Città di
Castellanza

Piano di Governo del Territorio

Piano dei Servizi

RETTIFICHE E CORREZIONI ERRORI MATERIALI AL PIANO DEI SERVIZI

Palazzetto dello Sport S09 e parcheggio P38	Poligono S09 con inglobato il parcheggio P38

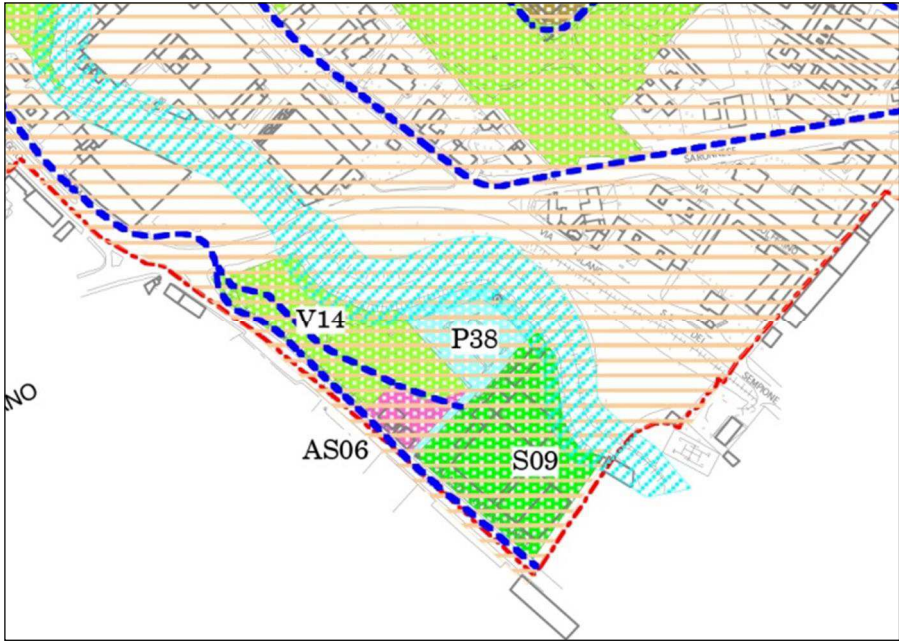
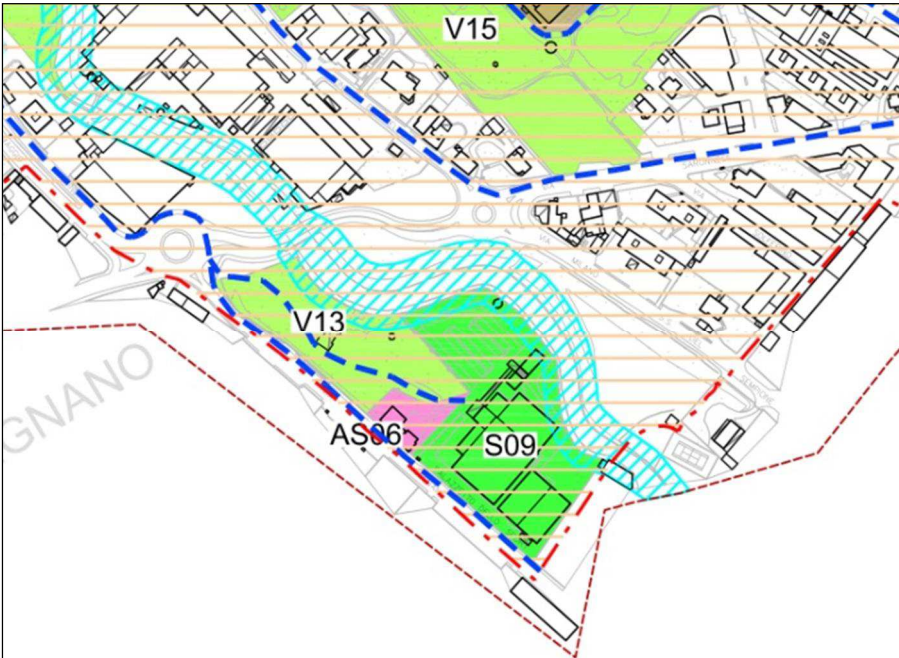
La tavola PdS2.1 individua il palazzetto dello sport con il poligono S09 e il relativo parcheggio con il poligono P38. Essendo il parcheggio a servizio della struttura sportiva e il suo funzionamento legato agli orari di apertura della stessa (così come indicato nella scheda relativa), si ritiene opportuno correggere tale anomalia inglobando nella scheda S09 anche l'area del parcheggio P38.

PS2.1 Modifica del perimetro del servizio S09 inglobando anche il parcheggio P38.

PS2.2 Modifica della scheda S09 e cancellazione della scheda P38.

Il nuovo poligono I03 che ricomprende l'AR03

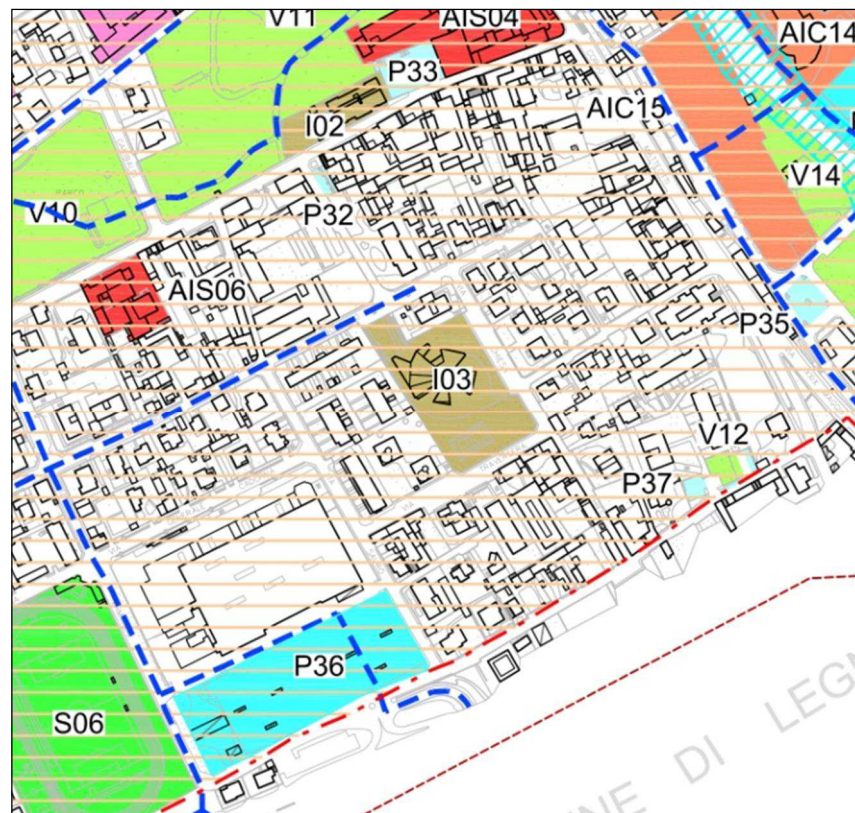
La tavola PdS2.1 individua l'oratorio di via Borsano con il poligono denominato AR03, trasferitosi in altra sede, lasciando i relativi spazi alla scuola materna "E. Cantoni" individuata con il poligono e la scheda I03, adiacente all'ex-oratorio.

PS2.1 Il poligono AR03 viene inglobato nel poligono del servizio I03.

PS2.2 Nuova scheda I03 inglobando la scheda AR03, eliminazione della scheda AR03.

NA03 e NA07, numerati ma non individuati	L'individuazione delle due attrezzature

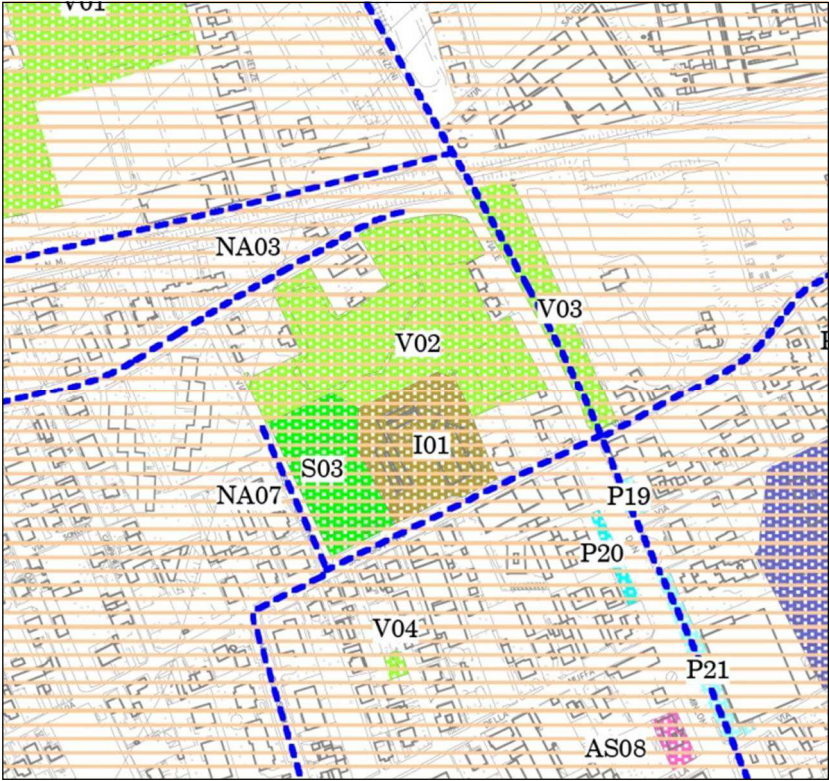
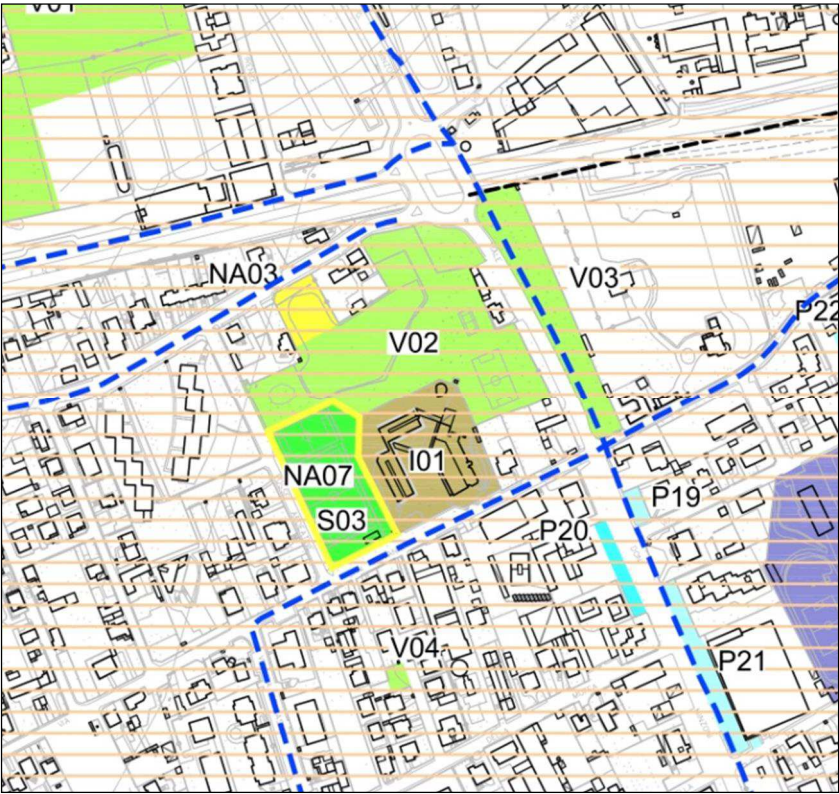
La tavola PdS2.1 individua solo in parte le nuove attrezzature previste dal Piano dei Servizi, tralasciando i poligoni relativi alle attrezzature NA03, NA06, NA07, NA08 e NA09.

PS2.1 Inserimento in carta dei nuovi poligoni (NA03, NA06, NA07, NA08 e NA09).

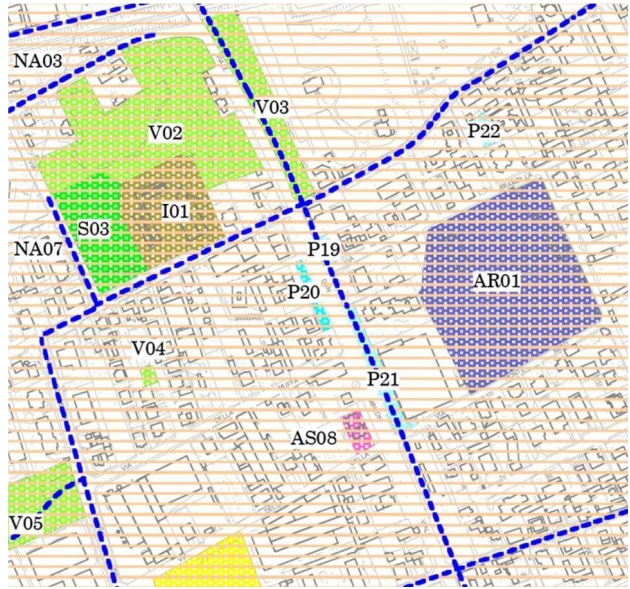
La tavola PdS2.1 con il poligono denominato P20 individua un parcheggio privato asservito all'uso pubblico. Il poligono però differisce da quello rappresentato nella scheda del catalogo, tralasciando un'ampia porzione a ovest risultante anch'essa asservita all'uso pubblico.

PdS2.1 Modifica del perimetro del parcheggio coerentemente con la relativa scheda del catalogo.
